ŽÁDOST O ZMĚNU USPOŘÁDÁNÍ DOPRAVY NA JAKUBA OBROVSKÉHO

VĚC: NESOUHLAS SE ZMĚNOU DOPRAVY NA JAKUBA OBROVSKÉHO

rozhodnutím města Brna (Č. J.: MMB/0390743-1/2023/VOS) došlo ke změně uspořádání dopravy na ulici Jakuba Obrovského (dále jen J.O.). S tímto novým uspořádáním zásadně nesouhlasíme z těchto důvodů:

VYJÍŽDĚNÍ DO ZÁKAZU PŘES JEDNOSMĚRNÝ VJEZD NA PARKOVIŠTĚ

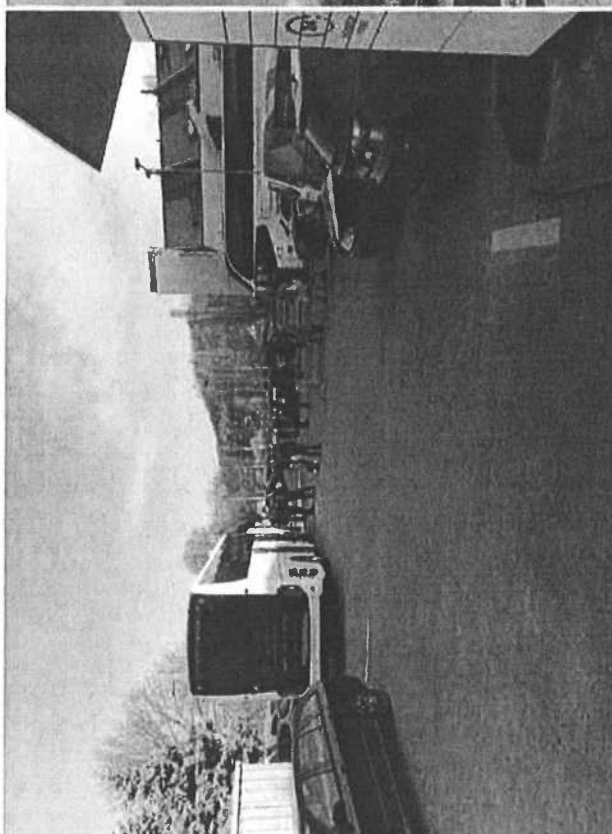
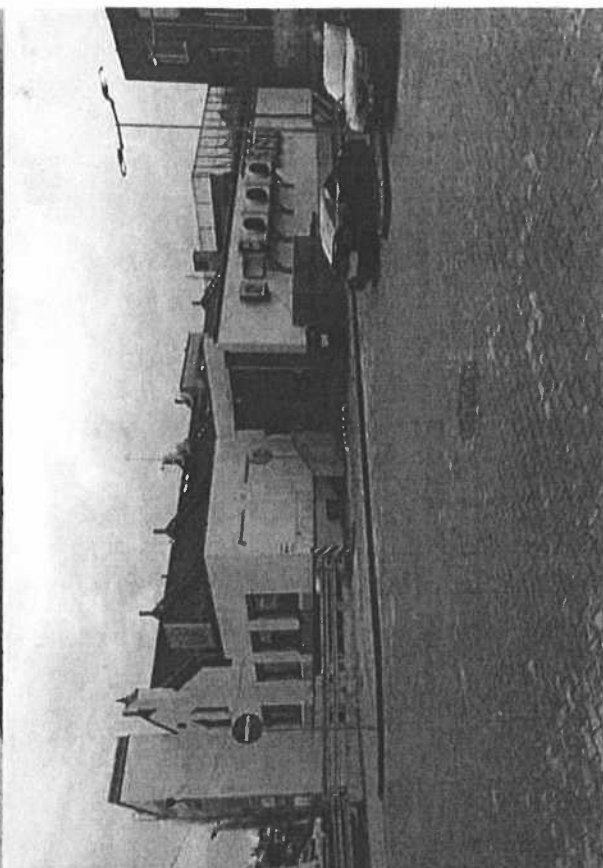
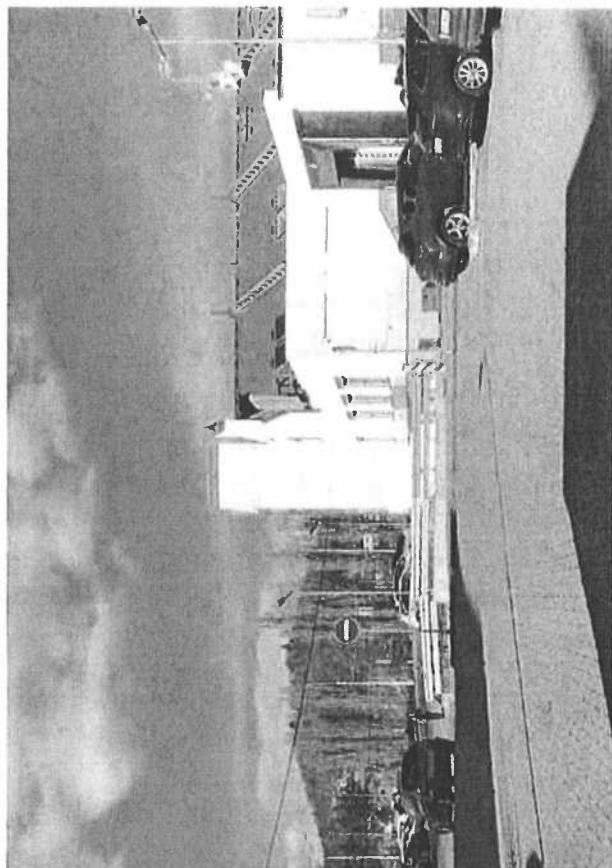
- dochází k znepřehlednění dopravní situace s nejasnou předností v jízdě na novém připojení (přednost zprava)
- stávající, více zatížený, vjezd/výjezd k Lidlu má stejnou šířku jako u parkoviště ke KIKu, avšak zde nedochází k žádné změně organizace dopravy
- nové dopravní uspořádání značně zvýšilo nebezpečnost a nepřehlednost silničního provozu, kdy některými řidiči jsou dodržovány značky, a jinými nikoli viz fotografie
- žádost na Policii ČR obsahovala zdůvodnění „Tento návrh dopravního značení omezující nesprávné parkování v prostorech parkoviště prodejny Lidl, Brno – Bystrc, při ulici Jakuba Obrovského, vychází z nedodržování příslušných ustanovení zákona č.361/2000Sb, o provozu na pozemní komunikaci, v platném znění“. Touto změnou DZ nedošlo k žádné změně parkování mimo vyznačená stání viz fotografie, a tedy ani zvýšení bezpečnosti zjednosměrněním

Žádáme Vás tedy touto cestou k uvedení dopravního uspořádání na ulici Jakuba Obrovského do předchozího stavu, před změnou odsouhlasenou MMB vyhláškou Č. J.: MMB/0390743-1/2023/VOS resp zrušení nového výjezdu z parkoviště KIK a obnovu parkovacích míst.

MAPA DOPRAVNÍCH NEHOD

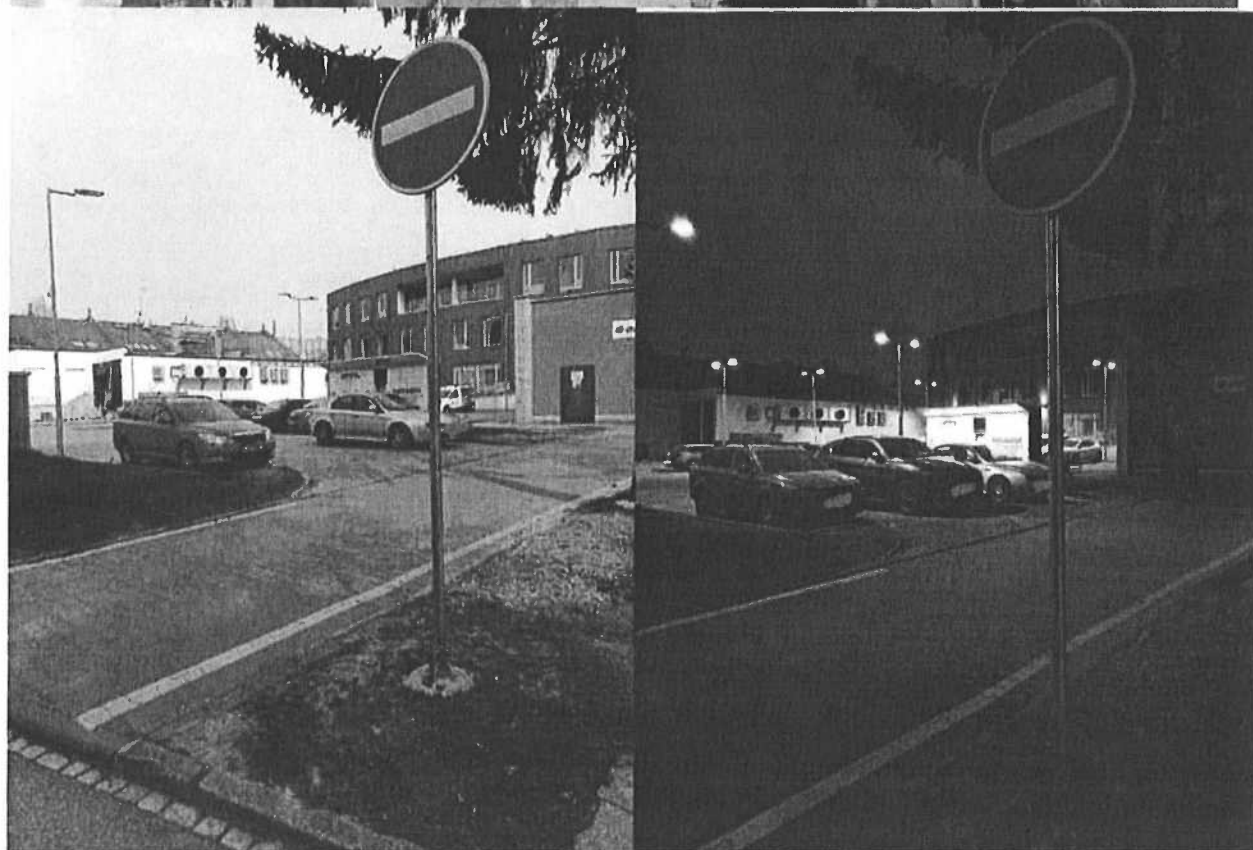
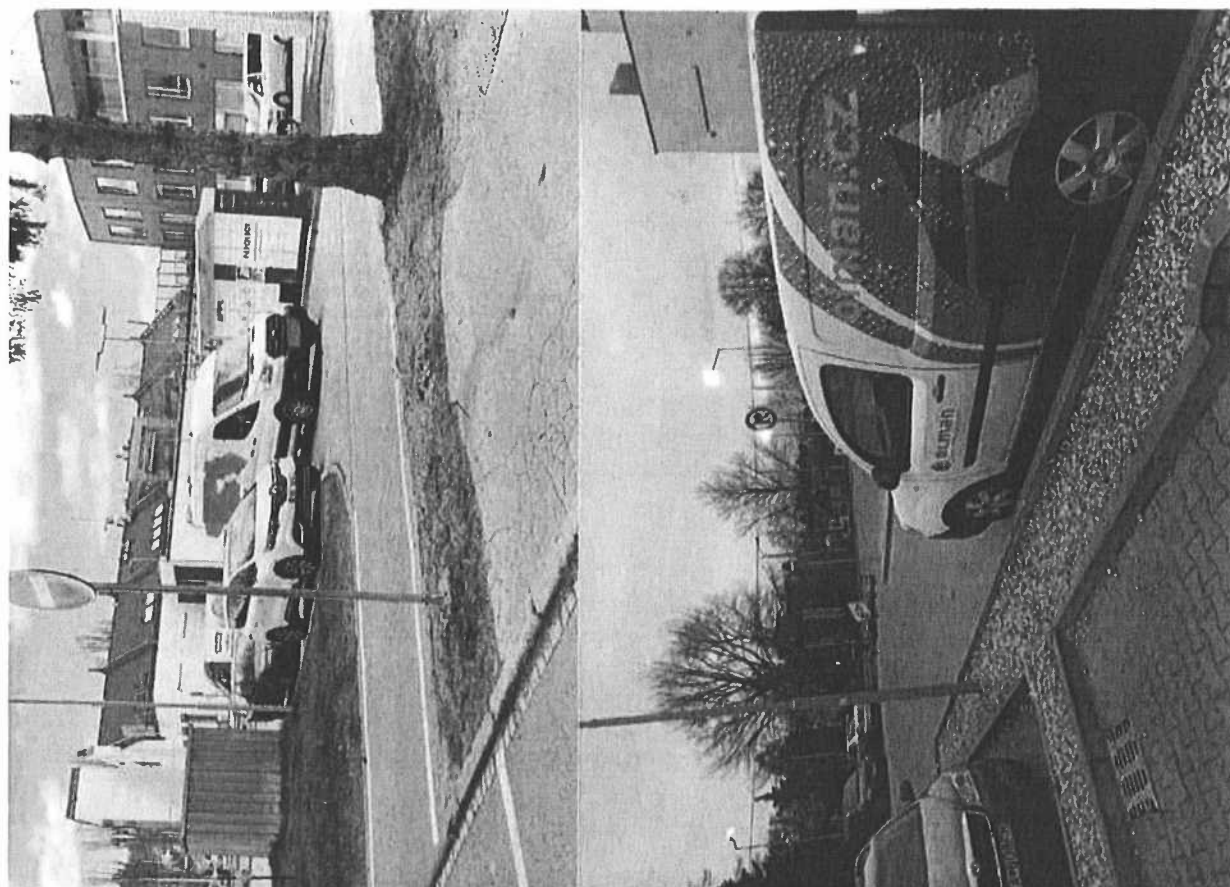
Pozn. dle mapy dopravních nehod (viz příloha) došlo od ledna 2010 do března 2024 v oblasti Lidlu k 10 nahlášeným nehodám, kde u všech bylo příčinou, že se řidič nevěnoval plně řízení vozidla a narazil do zaparkovaného/odstaveného vozidla – stávající změna tedy není, z hlediska zvýšení bezpečnosti, opodstatněná.
